PI.I.271.2.2020

dotyczy: postępowania o udzielenie zamówienia publicznego PI.I.271.2.2020 w trybie przetargu nieograniczonego na Przebudowę i rewitalizację parku na Osiedlu Zielonym w Sokółce.

Wyjaśnienie i modyfikacja treści SIWZ

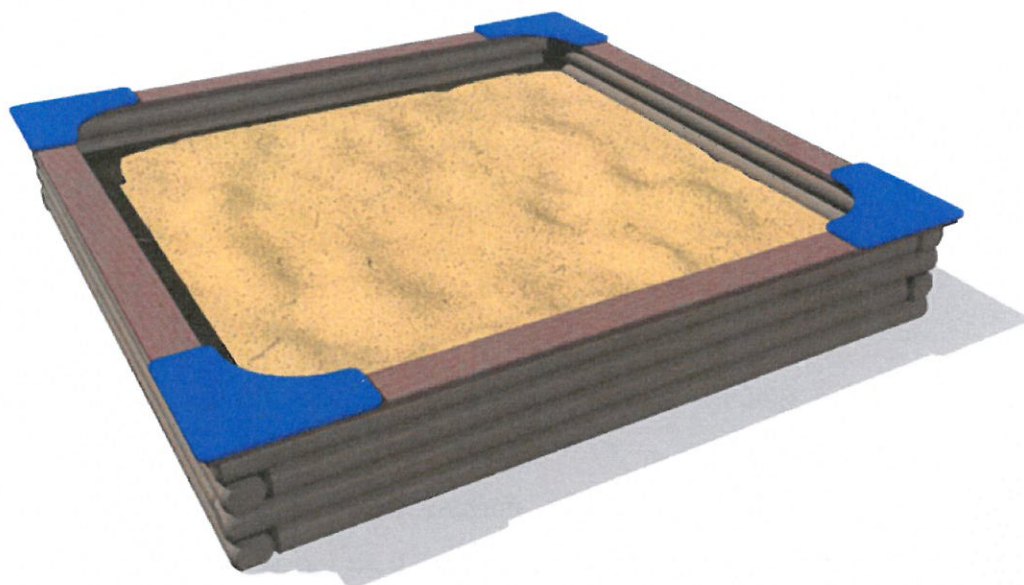
1. Proszę o zamieszczenie zdjęć piaskownicy, zjeżdżalni, drabinek do przestawienia, podanie wymiarów, materiałów z których są wykonane.
2. Bardzo proszę o potwierdzenie, iż do wycinki są drzewa o średnicy: 200 i 300 cm.

Ad. 1 Z uwagi na stan techniczny urządzeń, które miały być przestawione Zamawiający zmienia pozycje przedmiaru robót z przestawienia urządzeń na ich dostawę z montażem. Zmiana dotyczy poz. 37, 38, 39, 40 przedmiaru robót. W załączeniu zdjęcia urządzeń które miały być przestawione.
